MAGISTRÁT HLAVNÍHO MĚSTA PRAHY

## Připomínkování Metropolitního plánu hl. m. Prahy

| Jméno/Název subjektu |          | Městská část Praha 8     |                         |                |  |

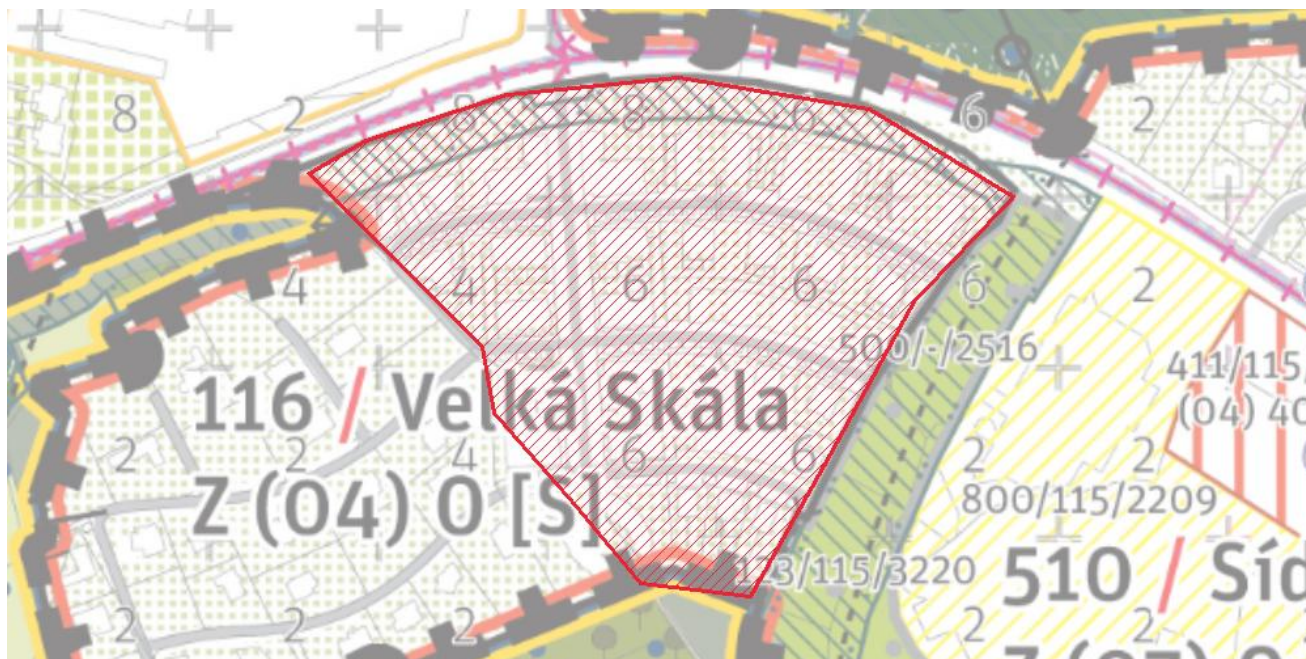
Nová konkrétní připomínka č. 538 v lokalitě 511 / Sídliště Bohnice  
Požadujeme snížit podlažnost navržené zástavby na křižení ulic Lodžská a  
K Pazderkám na šest podlaží.  
Tuto připomínku považuje městská část za zásadní.

Odůvodnění:  
Navržená výšková regulace rezignuje na vytvoření přechodu mezi lesem a  
sídlištěm, ani nevytváří městskou ulici.

#### **XII/7/a (246)**

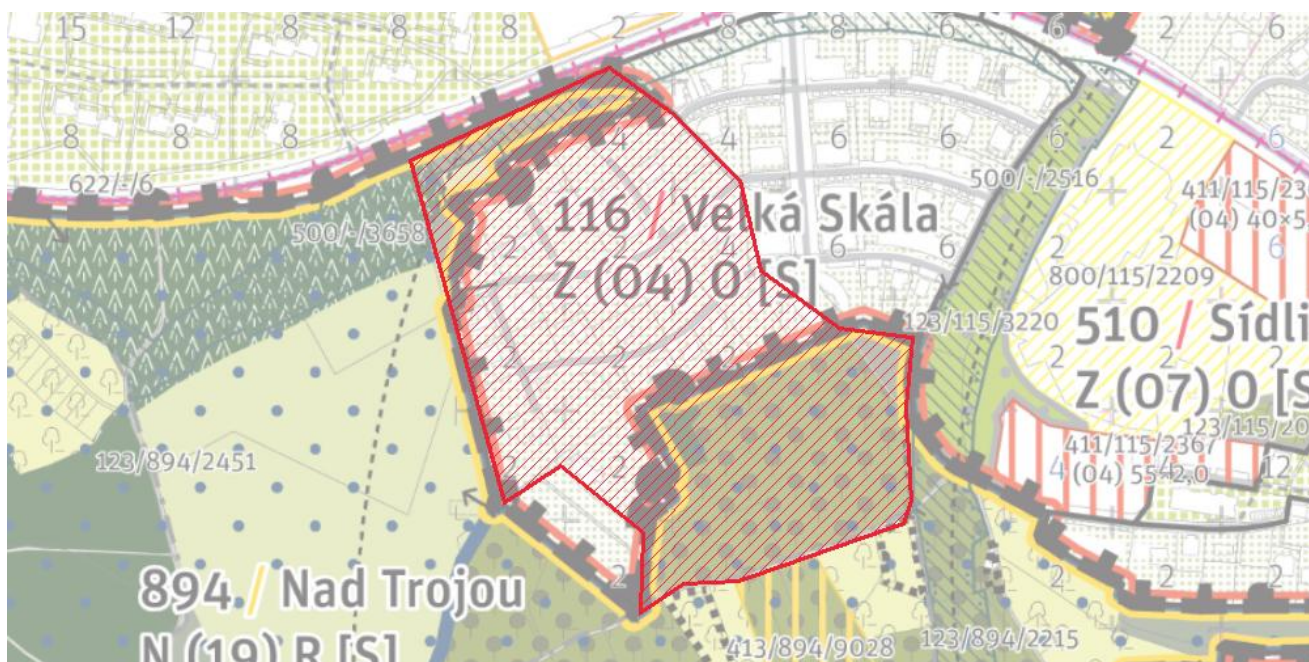
H01 – Požadujeme garantovat charakter komponované zástavby bodových bytových domů a bodových domů na podnoží o čtyřech až sedmi podlažích. Sub-lokalita je převážně tvořena solitárními objekty v poloveřejných zahradách. Stavební čára je otevřená a ustupuje za uliční čáru definovanou vzrostlou zelení, vizuálně propustnými ploty či sokly. Prostor mezi nimi je využitý pro poloveřejnou zeleň a soukromé

### XII/7/b (247)

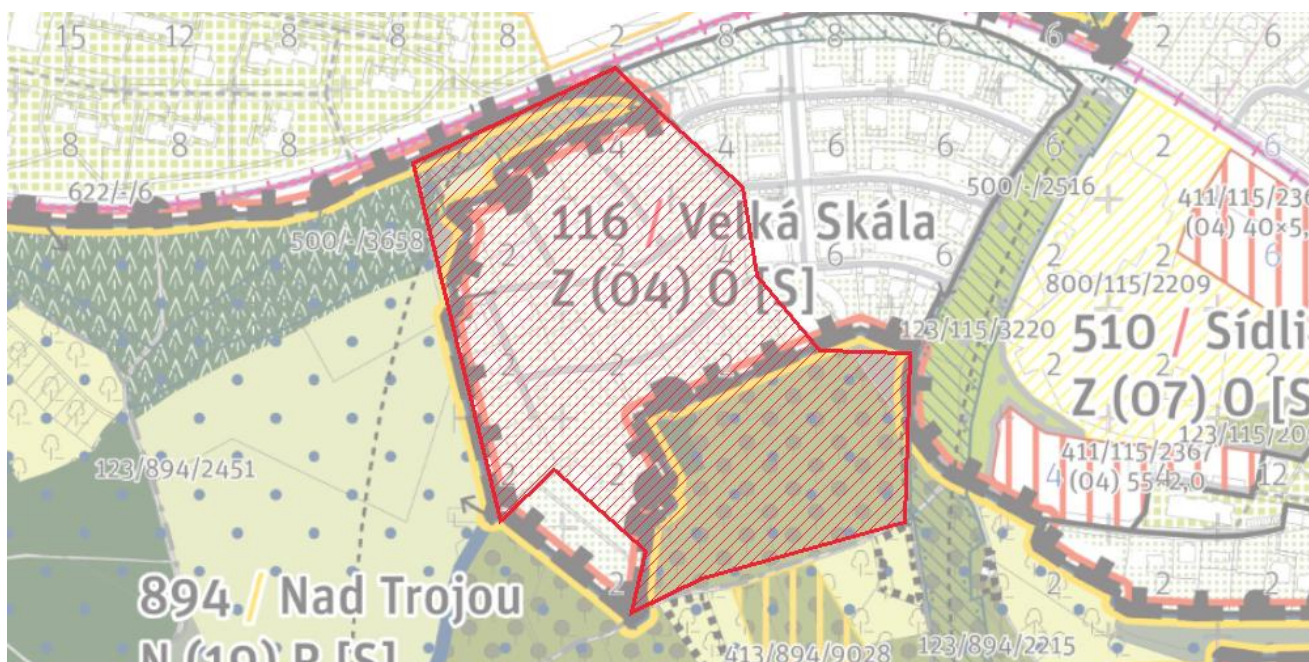
H02 – Požadujeme garantovat charakter zahradního města s vilami o dvou až třech podlažích v soukromých zahradách. Sub-lokalitu tvoří jednotlivé urbánní bloky. Uliční čára lícuje typicky s vizuálně propustnými ploty zajišťující vstupy a vjezdy do objektů. Stavební čára je volná. Meziprostor mezi uliční a stavební čarou vyplňují soukromé zahrady. Zrnitost zástavby je jemná. Fyzickou podobu dokončení sub-lokality určí územní studie. Tuto připomínku považuje městská část za zásadní.

#### XII/7/c (248)

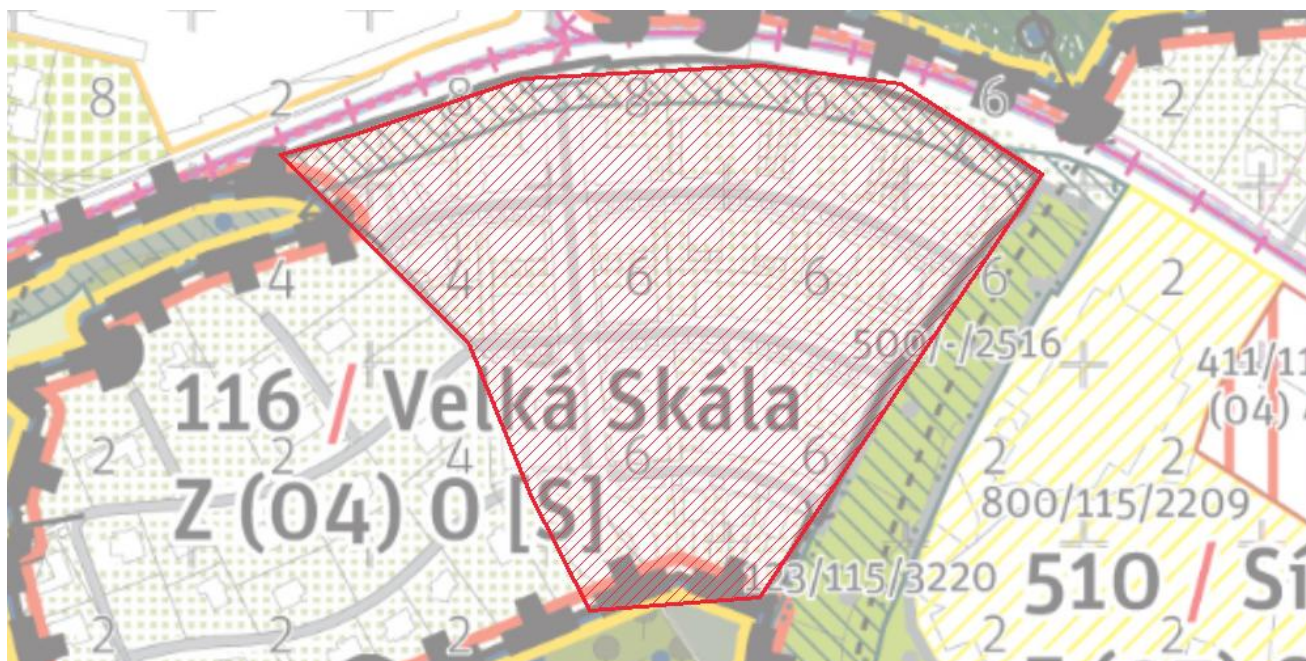
H02 – Požadujeme garantovat moderní předměstí.  
Tuto připomínku považuje městská část za zásadní.

### **XII/7/d (249)**

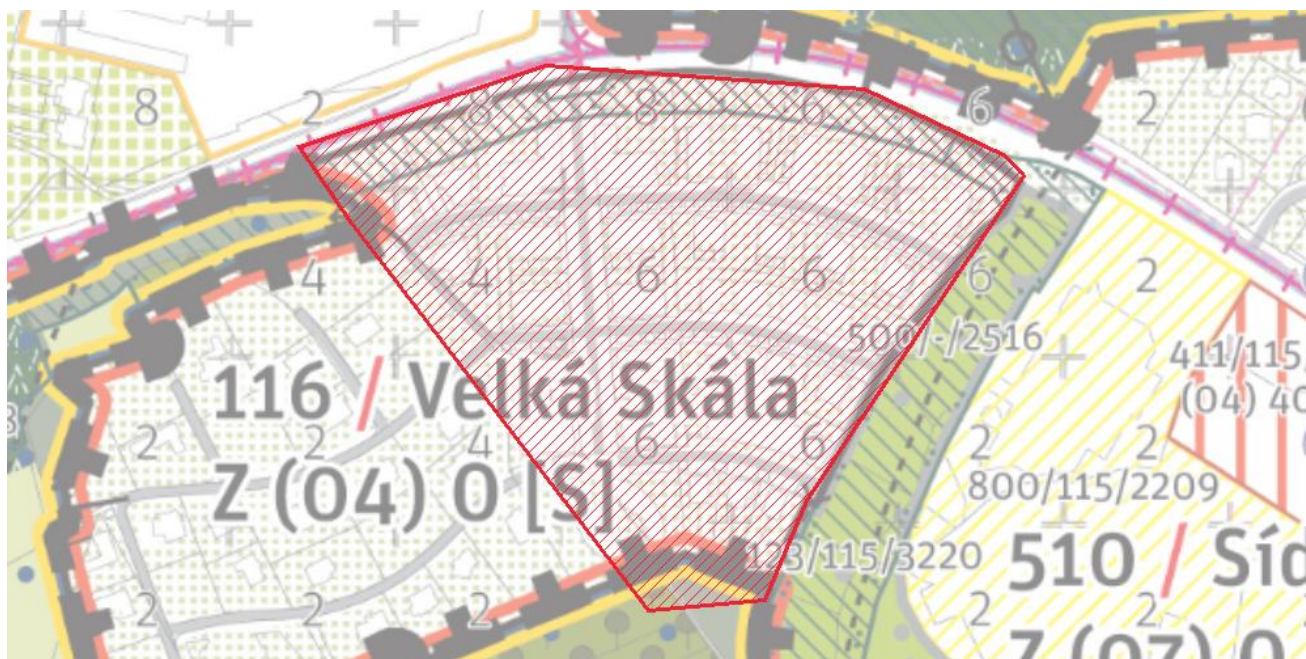
H01 – Požadujeme garantovat rodinné předměstí.  
Tuto připomínku považuje městská část za zásadní.

**XII/7/e (250)**

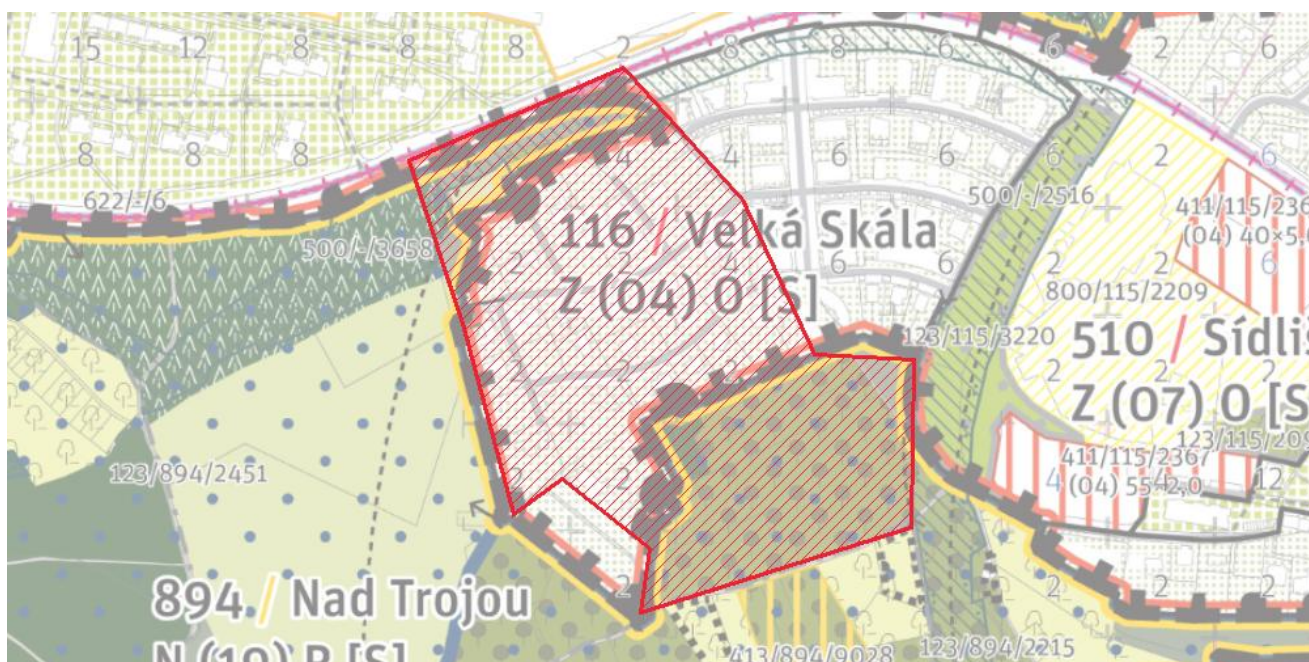
Na vnějším okraji se kříží dvojice ulic Čimická a K Pazderkám s hromadnou, automobilovou a cyklistickou dopravou s celoměstsky významným pěším propojením vedoucím od Čimického háje směrem na Velkou skálu se vstupy do krajinného zázemí města, čtvrt'ový uzel Velká skála, mateřská škola.

**XII/7/f (251)**

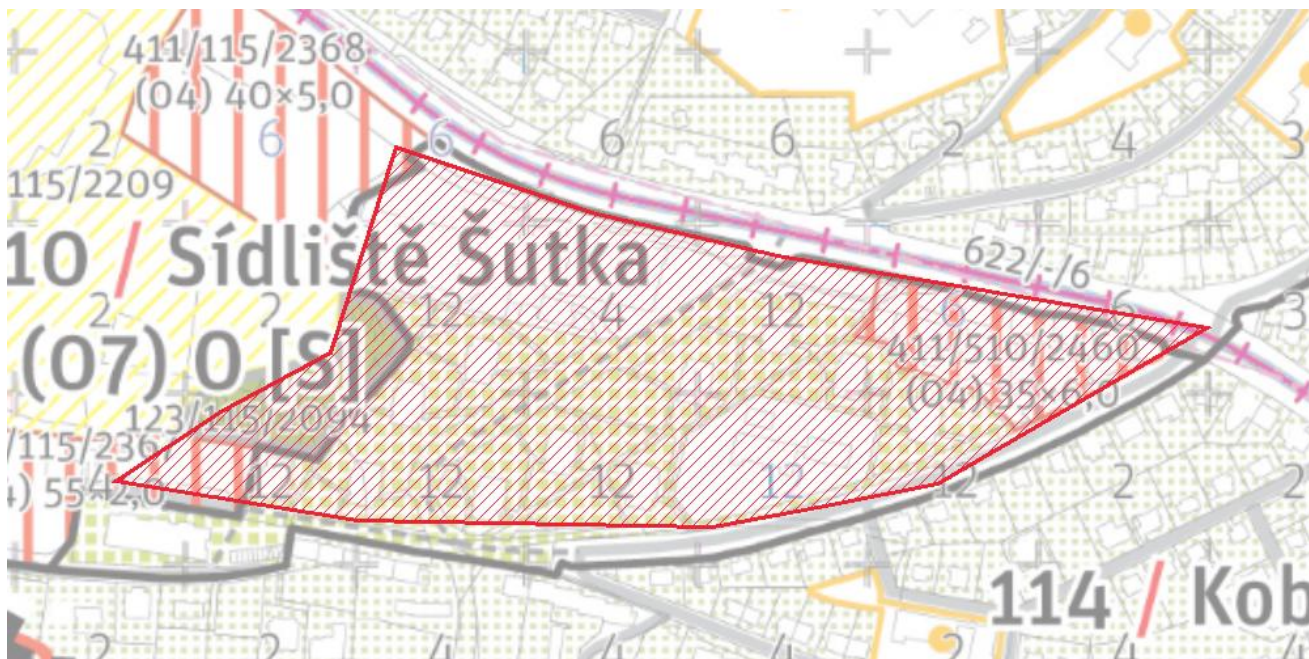
Po vnějším okraji probíhá obslužná ulice K Pazderkám s hromadnou, automobilovou a cyklistickou dopravou a celoměstsky významné pěší propojení vedoucí od Čimického háje směrem na Velkou skálu, vstupy do krajinného zázemí města, rekreační propojení.
